Nábřeží řeky Svratky - Realizace protipovodňových opatření
města Brna – etapy VII a VIII (ORG 5344)

ZMĚNOVÝ LIST

ZL 57

- ZM 070 OPLOCENÍ LIMNIGRAFICKÉ STANICE

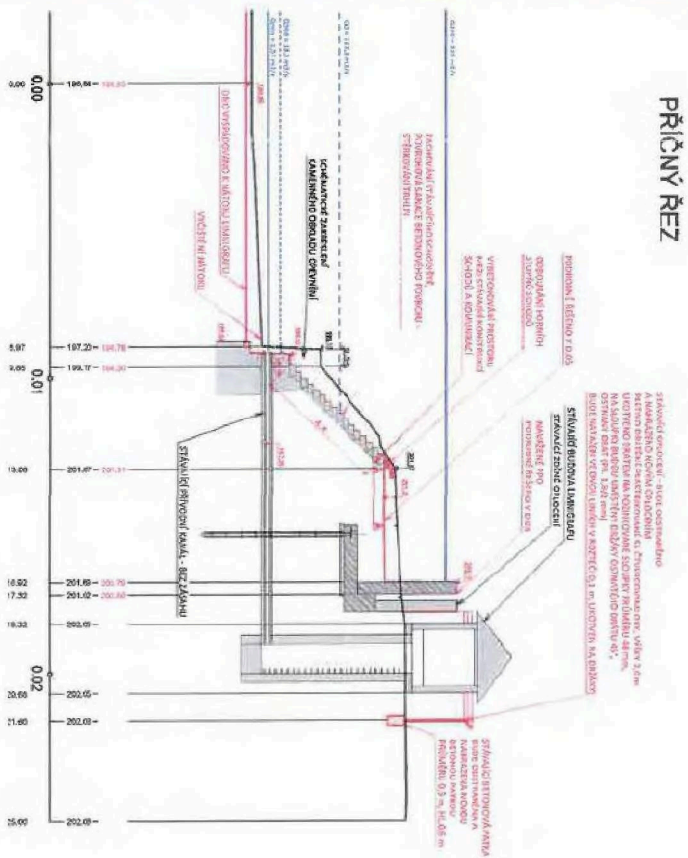
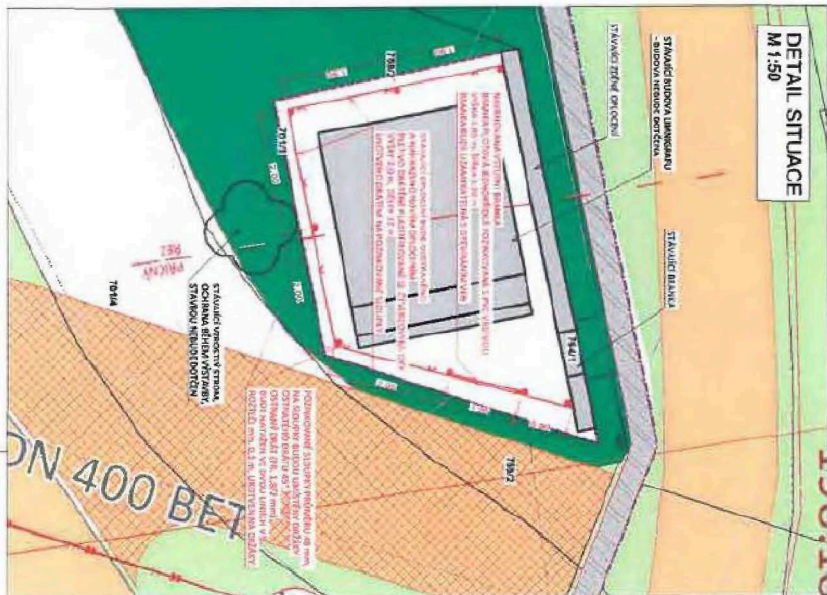
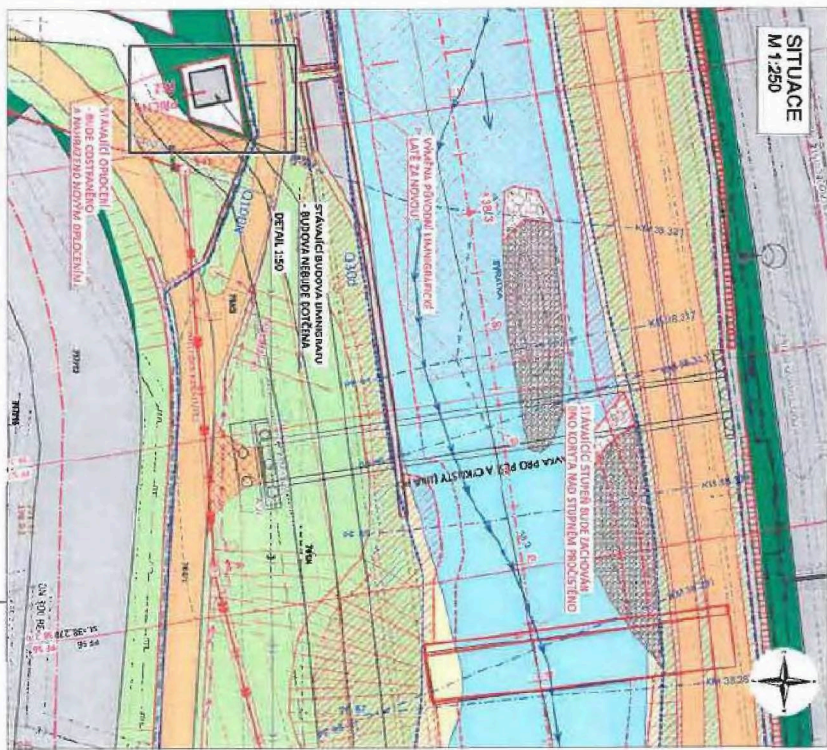
V místě limnigrafické stanice nebude možné zachovat přístup k limnigrafu z důvodu blízkého souběhu se stěnou SO 08.04

Stávající drátěné oplocení limnigrafické stanice bude odstraněno a nahrazeno novým, jehož součástí bude uzamykatelná branka pro zajištění přístupu k limnigrafické stanici.

Nově bude použito drátěné plastifikované pletivo se čtvercovými oky 50/2,2 mm, výšky 2,0 m a nové pozinkované sloupky průměru 48 mm + držáky ostnatého drátu (držáky budou zalomeny ve sklonu 45°). Na držáky bude natažen ve dvou řadách ostnatý drát pr. 1,8/2 mm. Do východní strany oplocení bude umístěna pozinkovaná branka s PVC vrstvou výšky 1,95 m a šířky 1,20 m s plastifikovaným pletivem. Branka bude uzamykatelná a otevíraná směrem ven.

Vzhledem ke stavu stávajícího drátěného oplocení je navrženo jeho kompletní odstranění a nahrazení novým. Nově bude použito pletivo drátěné plastifikované se čtvercovými oky, výšky 2,0 m. To bude ukotveno drátem k novým pozinkovaným sloupkům průměru 48 mm. Sloupky budou umístěny do nových betonových patek o průměru 0,3 m a hl. 0,6 m. Ze sloupků bude sejmuta krytka, která se nahradí držáky ostnatého drátu (držáky budou zalomeny ve sklonu 45°). Na držáky bude natažen ve dvou řadách ostnatý drát pr. 1,8/2 mm. Rozteč mezi sloupky bude maximálně 2,5 m. Do východní strany oplocení bude umístěna pozinkovaná branka s PVC vrstvou, výšky 1,95 m a šířky 1,20 m, která bude vyplněna drátěným plastifikovaným pletivem se čtvercovými oky. Branka bude uzamykatelná a otevíraná směrem ven. Stávající oplocení bude odvezeno na skládku.
